Białystok,  kwietnia 2018 r.

DOŚ-III.271.1.2018

WYJAŚNIENIE I ZMIANA TREŚCI SPECYFIKACJI ISTOTNYCH WARUNKÓW ZAMÓWIENIA

Działając na podstawie art. 38 ust. 2 ustawy z dnia 29 stycznia 2004 r. Prawo zamówień publicznych (Dz. U. z 2017 r. poz. 1579 ze zm.), Zamawiający w odpowiedzi na złożone zapytania do treści specyfikacji istotnych warunków zamówienia na „*Modernizację indywidualnych źródeł energii cieplnej lub elektrycznej w Białymstoku*”, udziela dla części pytań poniższych wyjaśnień:

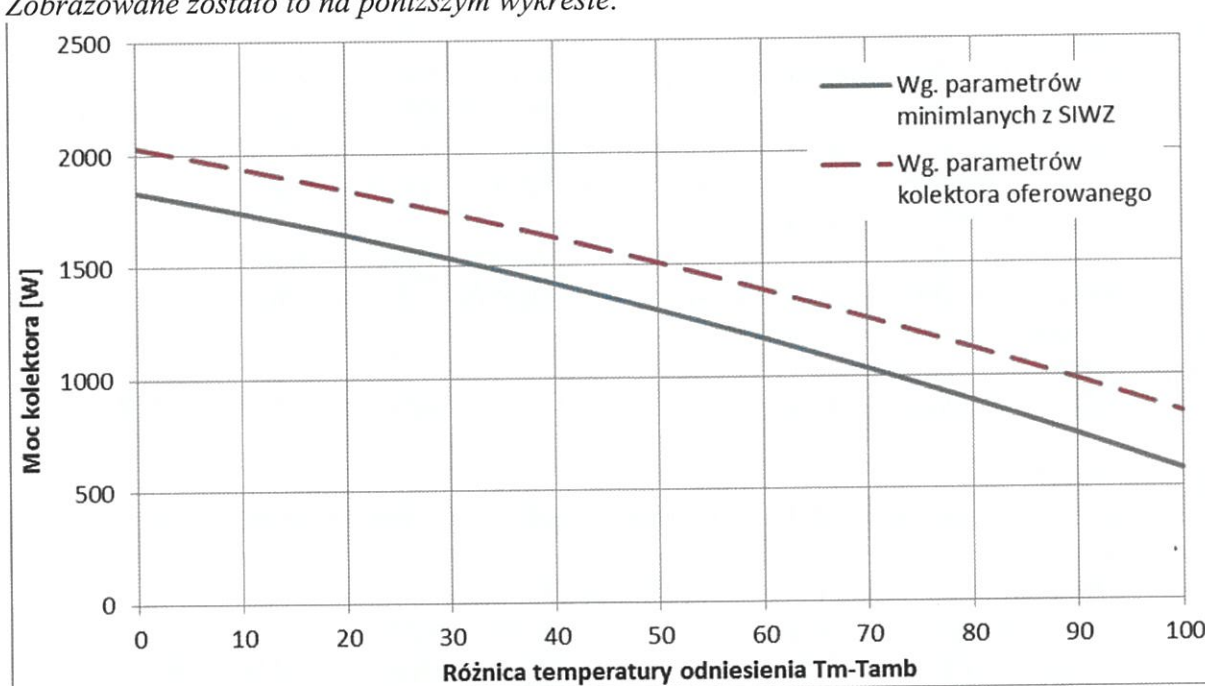
W opisie przedmiotu zamówienia Zamawiający podał jako minimalne parametry kolektora słonecznego:

- powierzchnia czynna / absorbera: nie mniej niż $2,2 \text{ m}^2$*
- sprawność optyczna powierzchni czynnej: nie mniej niż 83,3%*
- współczynnika strat a_1 do powierzchni czynnej: nie więcej niż $4,0 \text{ W}/(\text{m}^2\text{K})$,*
- współczynnika strat a_2 do powierzchni czynnej nie więcej niż $0,017 \text{ W}/(\text{m}^2\text{K}^2)$.*

Na podstawie powyższych parametrów wskazanych przez Zamawiającego, obliczone wartości mocy w poszczególnych punktach różnicy temperatury dT oraz przy natężeniu promieniowania $G = 1000 \text{ W}/\text{m}^2$ wynoszą odpowiednio:

- 1833 W (dla $dT= 0\text{K}$ i $G = 1000\text{W}/\text{m}^2$)*
- 1741 W (dla $dT= 10\text{K}$ i $G = 1000\text{W}/\text{m}^2$)*
- 1535 W (dla $dT= 30\text{K}$ i $G = 1000\text{W}/\text{m}^2$)*
- 1299 W (dla $dT= 50\text{K}$ i $G = 1000\text{W}/\text{m}^2$)*
- 1033 W (dla $dT= 70\text{K}$ i $G = 1000\text{W}/\text{m}^2$)*

Dodatkowo z powyższych punktów różnicy temperatury dT , równej 30K, Zamawiający żąda wyższej wartości mocy kolektora niż wynika z podanych współczynników i ma ona wynosić nie mniej niż 1620 W (dla $dT= 30\text{K}$ i $G = 1000\text{W}/\text{m}^2$).

Dla każdego kolektora słonecznego w odstępnych publicznie wynikach badań w ramach certyfikacji Solar Keymark, prezentowane są obliczone moce zawsze dla takich samych charakterystycznych warunków odniesienia, co także dla osób mniej zorientowanych umożliwia proste, jednoznaczne i bezpośrednie porównywanie mocy kolektorów, a w przypadku przedmiotowego postępowania ocenę spełnia wymaganych parametrów minimalnych. Postawienie wymagań co do wydajności kolektora słonecznego wyłącznie w postaci wymaganej mocy minimalnej kolektora, umożliwia Zamawiającemu uzyskanie kolektora o wyższej wydajności cieplnej i osiągnięcie wyższego efektu ekologicznego niż wynika z wymagań opisanych w SIWZ. Jednocześnie zamawiający nie będzie ograniczał konkurencji, poprzez niedopuszczenie do zastosowania produktów o wyższej wydajności, co łatwo robić wprowadzając wiele szczegółowych parametrów, jak jest to zrobione w obecnej

specyfikacji, na przykład w postaci współczynników sprawności. Parametry te osobno nie wskazują na wydajność cieplną kolektora słonecznego, a dopiero wyliczona na ich podstawie moc dla różnych warunków pracy pozwala na dokonanie obiektywnego porównania oferowanych kolektorów. Przyjęty opis przedmiotu zamówienia, z obecną treścią w zakresie kolektorów słonecznych narusza zasady konkurencji co jest sprzeczne z prawidłowym wydatkowaniem środków publicznych, gdyż nie dopuszcza do zastosowania oferowanego przez nas kolektora lepszego, o wyższej wydajności cieplnej w każdych warunkach pracy. Zobrazowane zostało to na poniższym wykresie:

Prosimy o dopuszczenie do zastosowania w zakresie równoważności przyjętych rozwiązań kolektora słonecznego o powierzchni brutto nie mniejszej niż 2,55 m², którego moc dla różnicy temperatury Δt wynoszącej odpowiednio 0K, 10K, 30K, 50K i 70K jest wyższa od mocy kolektora, wymaganej przez Zamawiającego w SIWZ.

W omawianym zakresie Zamawiający zwraca uwagę, że przedmiotem niniejszego zamówienia jest nie tylko dostawa urządzeń, takich jak kolektory słoneczne, przedmiot zamówienia jest znacznie szerszy i obejmuje między innymi także dostawę i montaż całej instalacji kolektorów słonecznych. W związku z tym przy opisie przedmiotu zamówienia należało uwzględnić okoliczności związane nie tylko z dostawą kolektorów słonecznych, ale także pozostałe uwarunkowania związane ze wszystkimi elementami przedmiotu zamówienia, w tym również te dotyczące dostawy i montażu instalacji. W ocenie Zamawiającego ukształtowanie takiego wymagania jest ściśle powiązane z tym, że kolektor słoneczny będzie musiał współpracować z pozostałymi urządzeniami wchodzącymi w skład instalacji solarnej. W związku z tym oczywistym jest, że nie ograniczenie powierzchni kolektora skutkowało by częstymi przegrzewami instalacji oraz uszkodzeniami pozostałych urządzeń. Nie ograniczenie powierzchni brutto kolektora uniemożliwi montaż na dachu w miejscu wskazanym przez właściciela budynku, dlatego Zamawiający podtrzymuje zapis 2,52 m², a tym samym wymagane przez Zamawiającego minimalne parametry kolektora w żaden sposób nie ograniczają zasad neutralności, ponieważ według wiedzy Zamawiającego na rynku istnieje wiele produktów spełniających wymagania przetargowe. Zamawiający dopuszcza każdy kolektor równoważny do opisanych, który spełni minimalne parametry techniczne.
